改善箇所説明図

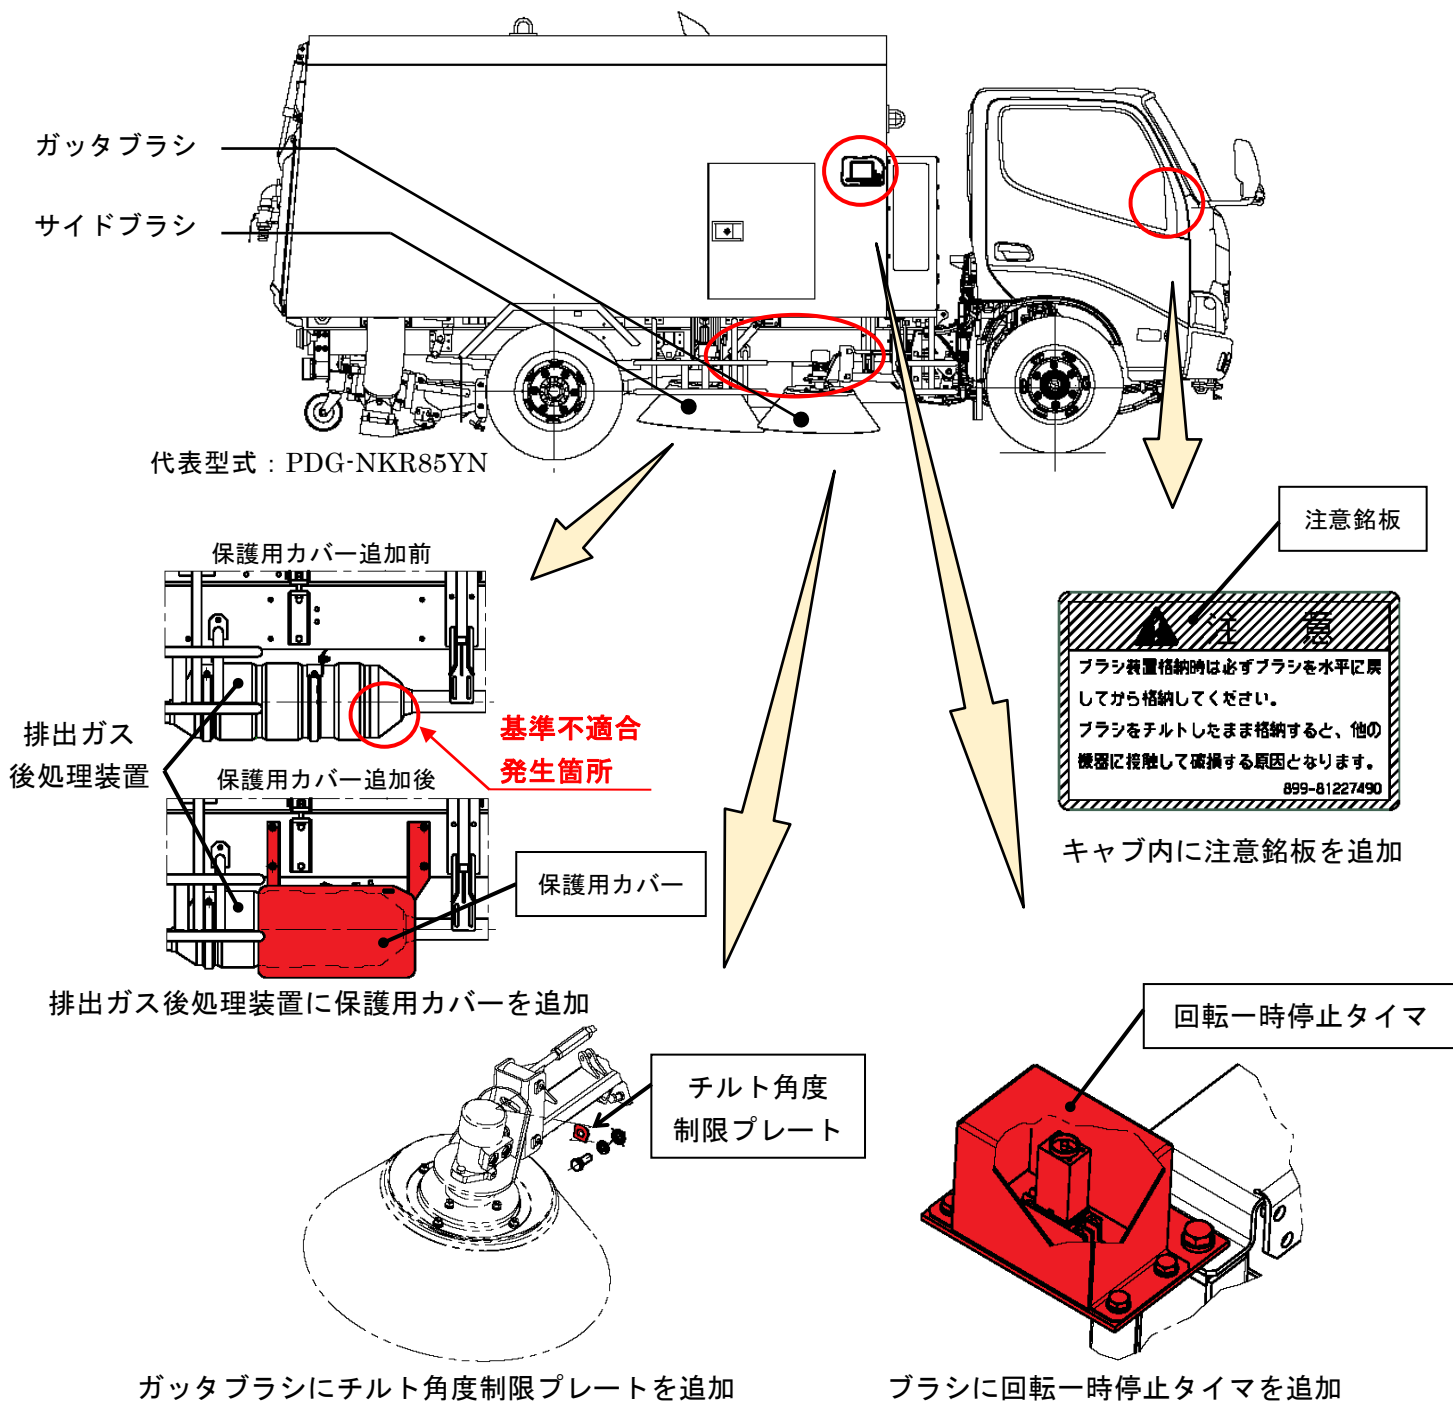
清掃車の作業装置において、右側ガッタブラシの可動域の設定が不適切なため、一定角度以上にチルトさせた状態で格納すると、ブラシが排出ガス後処理装置に接触することがある。そのため、ブラシ張出時のブラシの回転等により、排出ガス後処理装置の接触部が摩耗し、そのままの状態で使用を続けると、摩耗が進行し、排気ガスが漏れるおそれがある。

全車両、仕様に応じて以下の改善措置を実施する。排出ガス後処理装置が摩耗している場合は、新品に交換する。

- ① 排出ガス後処理装置に保護用カバー、ブラシに回転一時停止タイマ、キャブ内に注意銘板を追加する。
- ② 右側ガッタブラシにチルト角度制限プレートを追加する。
